識名小学校学区通学路対策実施箇所図

識名小学校合同点検【R3. 10. 13(水)】

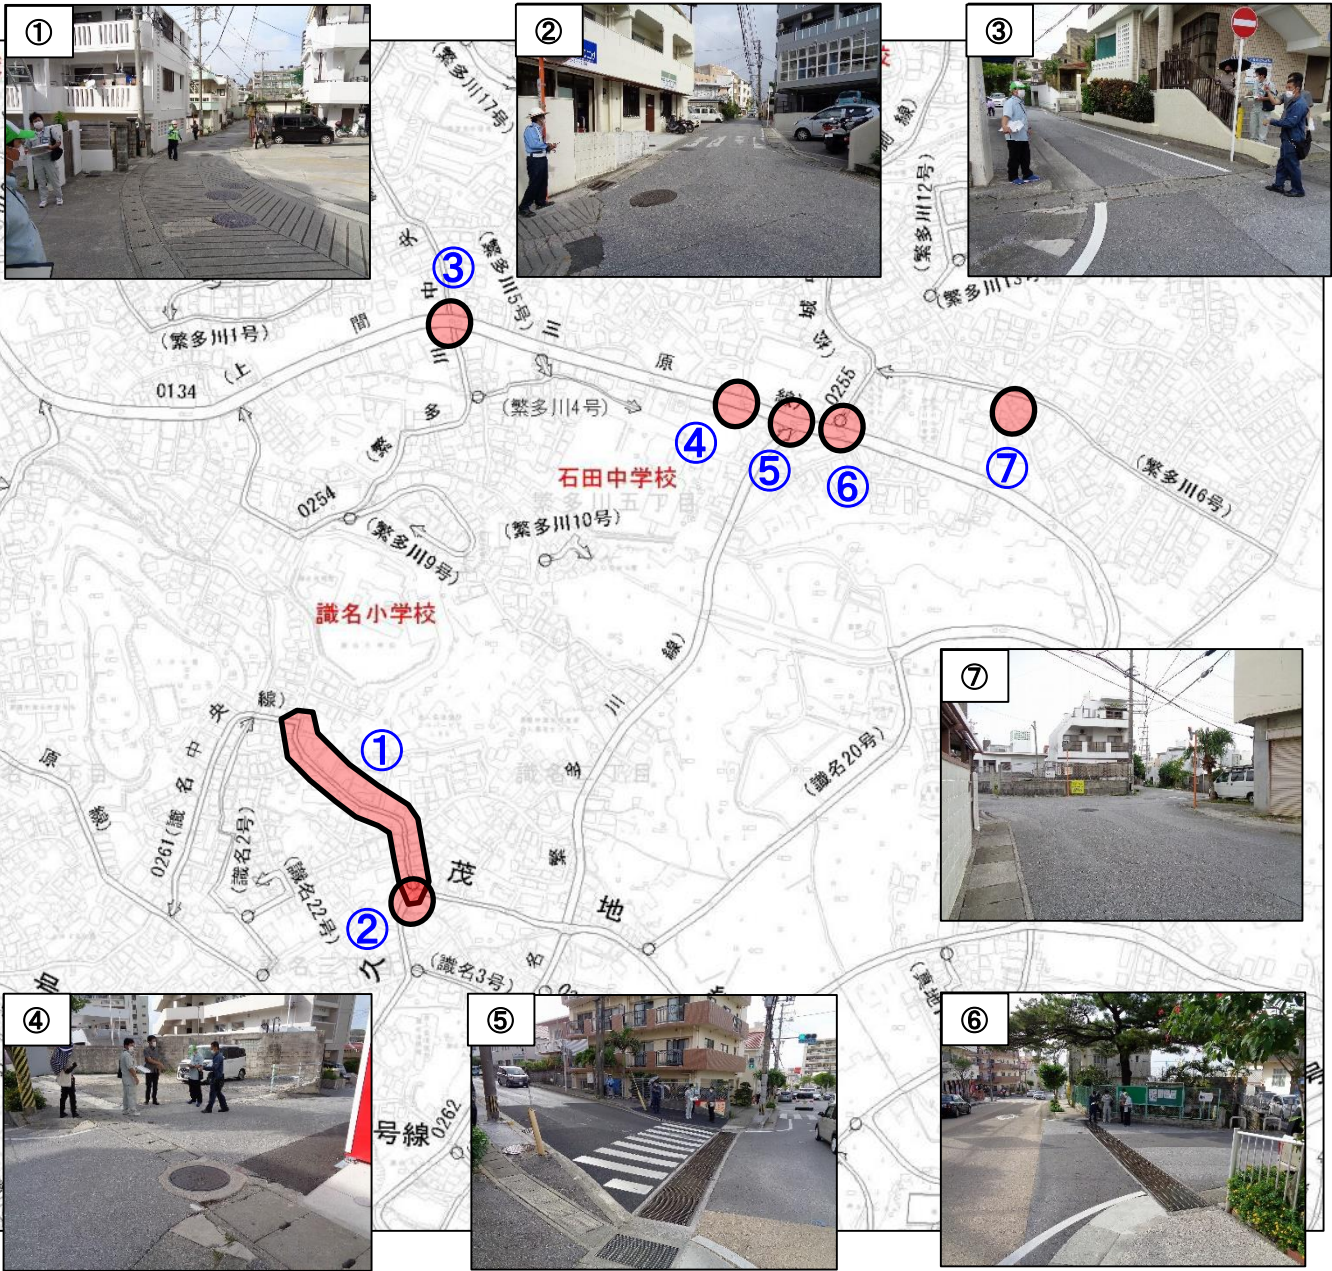
課題と対策(案)		
①	道管・道建・小学校	課題 ・道は細く、下り坂にカーブとなっているため、車の速度が高い。
		対策(案) ・外側線の設置 ・朝の立哨、安全指導
②	警察・小学校	課題 ・道は細く、幹線道路への抜け道となっており、車の往来が多い。
		対策(案) ・横断歩道の塗り直し ・交通安全教育の実施
③	警察・小学校	課題 ・抜け道からの交差点となっており、運転手からの見通しが悪い。
		対策(案) ・一時停止の設置を検討 ・交通安全教育の実施
④	警察	課題 ・抜け道からの交差点となっており、運転手からの見通しが悪い。
		対策(案) ・横断歩道の設置を検討
⑤	道管・小学校	課題 ・交通事故の多い交差点。 ・車が速度を落とさず右左折する。
		対策(案) ・巻き込み部にボードを設置 ・朝の立哨、安全指導
⑥	警察・小学校	課題 ・信号機のない交差点となっている。
		対策(案) ・横断歩道の設置を検討 ・朝の立哨、安全指導
⑦	道管・道建	課題 ・道が細く、さらに抜け道が交差しており、車の往来が多い。
		対策(案) ・外側線の設置
